(3)指摘事項に関する回答

③指摘事項No.5に関する回答-Ts3aユニットに認められる線構造の成因検討(1/12) -

5.1.3 追加の開削調査結果を踏まえたF-1断層開削調査箇所付近の地層区分

5. F-1断層の活動性評価

<Ts3aユニット基底面に認められる線構造の例(拡大写真③)>

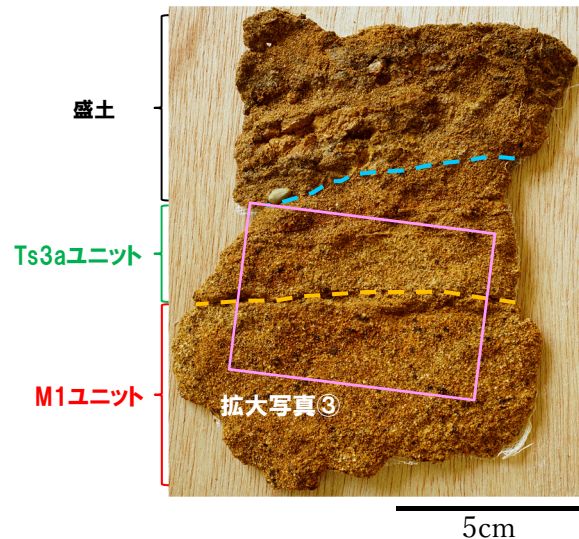
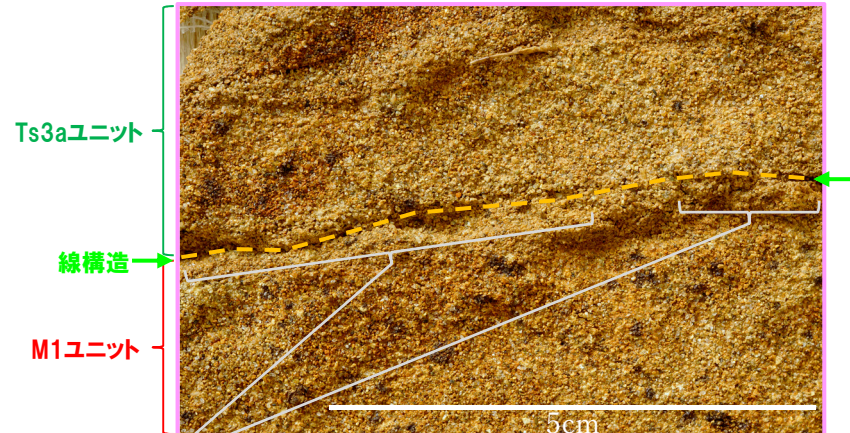
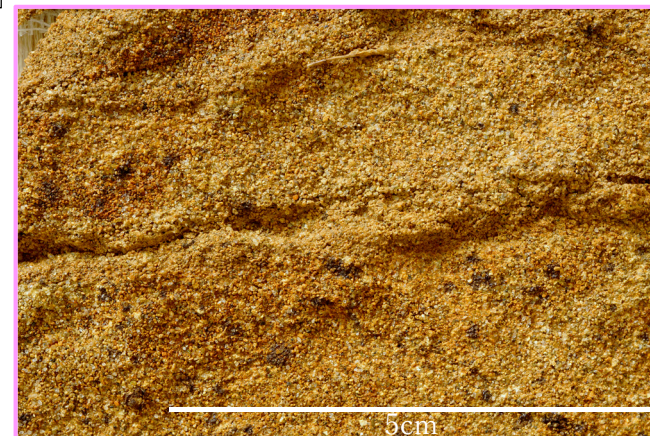
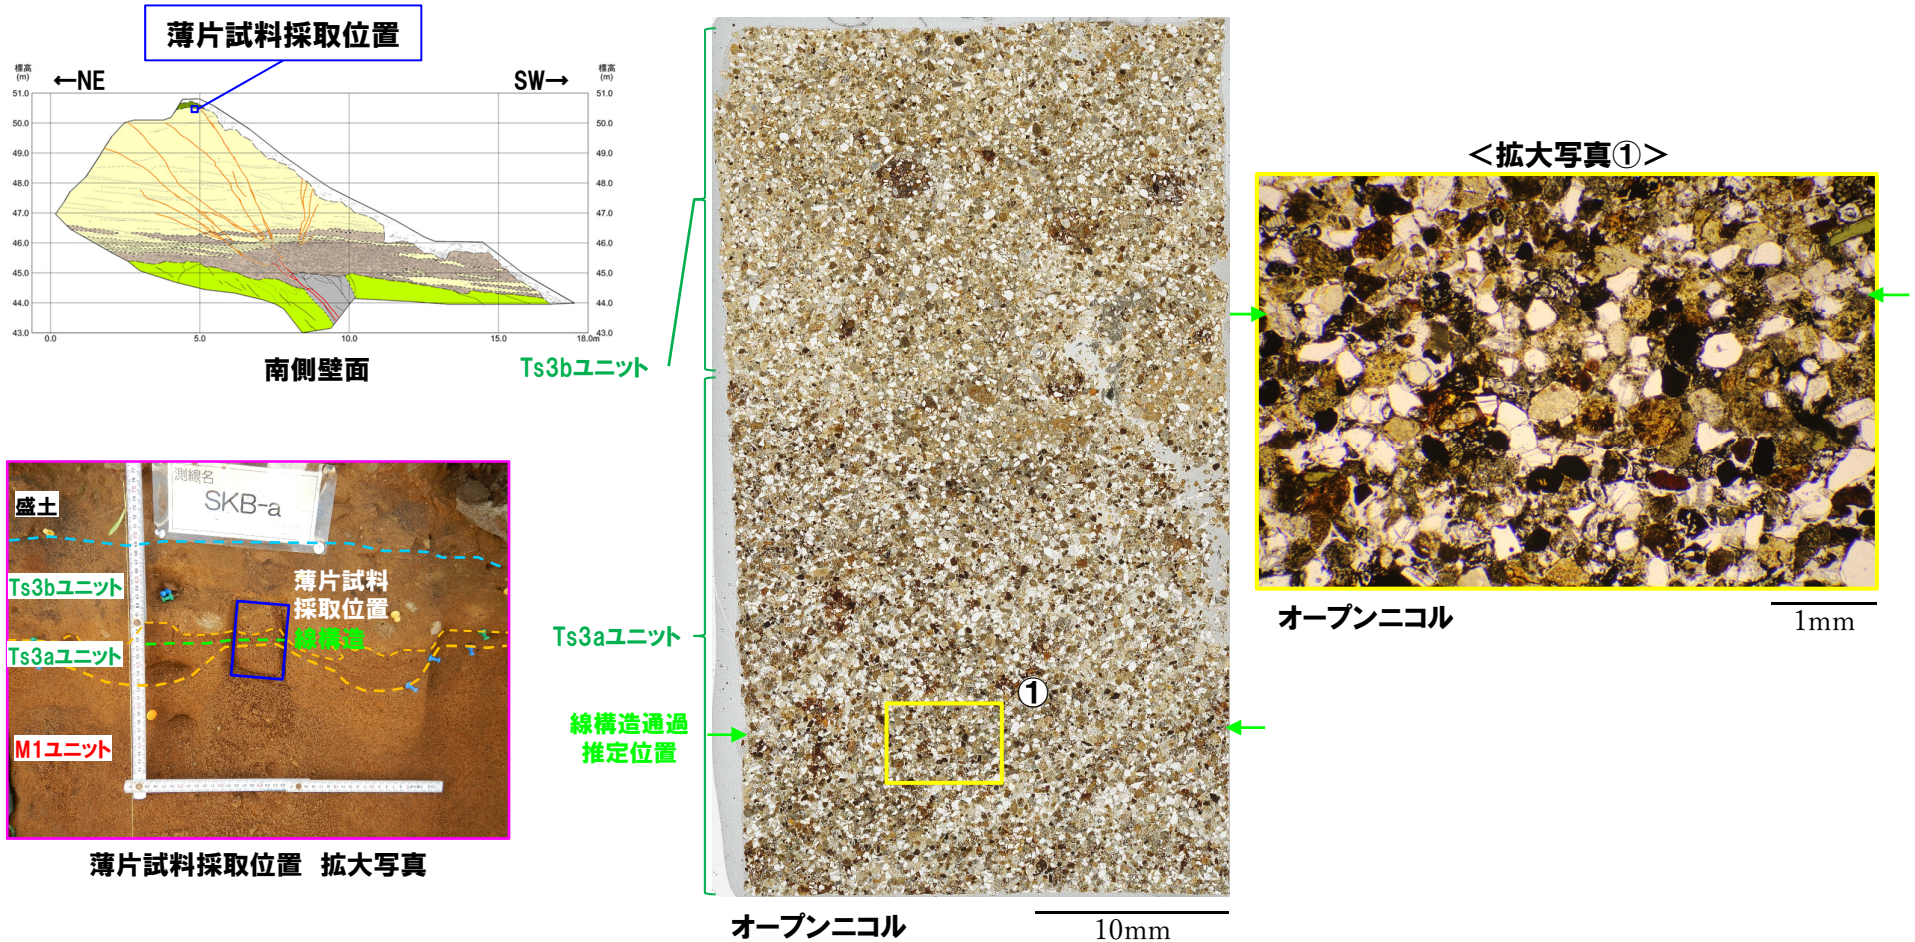
③指摘事項No.5に関する回答-Ts3aユニットに認められる線構造の成因検討(2/12) -

連続性が悪い空隙が認められる

当はぎとり転写試料において、Ts3aユニット基底面に認められる水平方向の線構造には、空隙が認められる。しかし、この空隙は連続性が悪く、露頭観察においては、明瞭でないことから、M1ユニット及びTs3aユニットの層相の差異により形成した亀裂であると判断される。
